ШАЙБЫ ОПОРНЫЕ
Конструкция и размеры

Washers bearing.
Design and sizes

ГОСТ
17778-72*

Изменение № 2 ГОСТ 17778—72 Шайбы опорные. Конструкция и размеры
Утверждено и введено в действие Постановлением Государственного комитета
СССР по стандартам от 16.05.89 № 1228

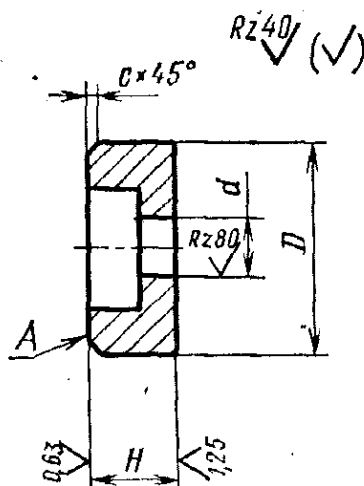
Пункт 2. Чертеж. Заменить параметры шероховатости: $Rz\ 80$ на $Ra\ 12,5$; $Rz\ 40$ на $Ra\ 6,3$; $Ra\ 1,25$ на $Ra\ 0,8$; $Ra\ 0,63$ на $Ra\ 0,4$.
